# EVALUACIÓN INTEGRAL EMPRESA DE ENERGÍA DE PUTUMAYO S.A. ESP

**Superservicios**  
Superintendencia de Servicios  
Públicos Domiciliarios

**SUPERINTENDENCIA  
DIRECCIÓN TÉCNICA DE GESTION DE ENERGIA  
Bogotá, Noviembre de 2014**

### ANÁLISIS AÑO 2014

## Subestación Junín

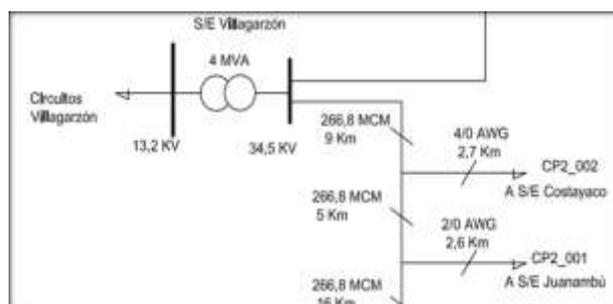
- No se solicitó por parte de los técnicos u operarios de las diferentes subestaciones constancia de afiliación en salud ni a la ARL.
- Limpieza de las cadenas de Aisladores de 115 kV: Se recomienda acelerar la limpieza de aisladores en patio de la subestación, ya que es evidente el depósito de sedimentación sobre los mismos, factor que podría disminuir sustancialmente el nivel de aislamiento.
- Falta marcación de fases. Se recomienda la utilización o marcación por colores a las fases de los diferentes circuitos y que para futuros proyectos de utilice el código defino por el RETIE.
- Se recomienda mejorar la marcación de los activos de las diferentes bahías.

- Las celdas de 34,5 y 13,2 kV no cumplen con lo establecido en el RETIE en cuanto a la cuchilla de puesta a tierra (los literales s y t del numeral 23.1 “REQUISITOS GENERALES DE SUBESTACIONES”).

- Se recomienda la demarcación de áreas en la sala de control acorde a RETIE.
- No se evidencia la instalación de equipos para el monitoreo de calidad de la potencia acorde a la resolución CREG 024 de 2005 en cabecera de circuito. Se recomienda con la puesta en servicio del centro de control implementar estos equipos de calidad.

- En la bahía del transformador 10 - 12 MVA – 115 / 34.5 kV, marca ABB, existen problemas con conectores sub dimensionados (3 puntos específicos del SPT) bahía de transformador 3 lado de 115 kV. Recomendamos realizar el cambio respectivo de los conectores acorde a RETIE.

- Se deberá implementar un sistema de prueba de las luces de emergencia (Numeral 24.6 – Mantenimiento de subestaciones, Resolución 90795, por la cual se aclaran y corrigen algunos yerros en el RETIE – Resolución 90708 de 2013).

- Se recomienda acelerar la limpieza del patio de la subestación (Numeral 24.6 – Mantenimiento de subestaciones, Resolución 90795, por la cual se aclaran y corrigen algunos yerros en el RETIE – Resolución 90708 de 2013).

### **Subestación Villa Garzón**

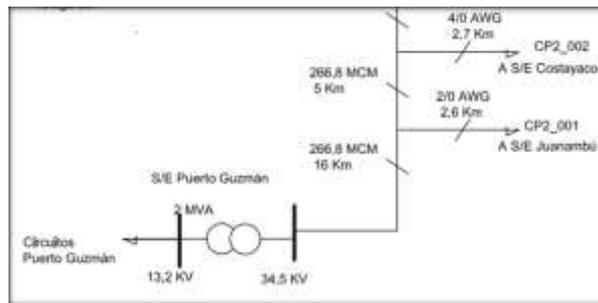
- No se solicitó por parte de los técnicos u operarios de las diferentes subestaciones constancia de afiliación en salud ni a la ARL.
- Falta marcación de fases. Se recomienda la utilización o marcación por colores a las fases de los diferentes circuitos y que para futuros proyectos de utilice el código definido por el RETIE.

- Limpieza de Aisladores: Se recomienda acelerar la limpieza de aisladores en patio de la subestación, ya que es evidente el depósito de sedimentación sobre los mismos, factor que podría disminuir sustancialmente el nivel de aislamiento.

- Se encontró la presencia de nidos de aves en algunas de las estructuras. Se recomienda la limpieza de los pórticos de los circuitos.
- Se evidencia que existen problemas con los relés de protección y control de los reconectores de los diferentes circuitos, los cuales como se evidenció están en proceso de cambio por otros de mejores características. Se recomienda acelerar el proceso de cambio de los equipos en mención.

- Se encontró que una de las protecciones de sobrecorriente (Fusible) del transformador de servicios auxiliares se encontraba sin la cañuela (portafusible) respectiva.

- Se recomienda acelerar la limpieza del patio de la subestación (Numeral 24.6 – Mantenimiento de subestaciones, Resolución 90795, por la cual se aclaran y corrigen algunos errores en el RETIE – Resolución 90708 de 2013). Generar una actividad de manera rutinaria para la limpieza (desmalece) del patio de la subestación.

- Se observa que los seccionadores monofásicos no cierran completamente en algunas fases de los diferentes circuitos, pudiendo ocasionar puntos calientes. Se recomienda que durante el mantenimiento mayor del mes de febrero del año 2015 (De acuerdo con lo expuesto por los funcionarios de la Empresa), se hagan los correctivos necesarios, y se envíe soporte fotográfico de los mismos a la SSPD.
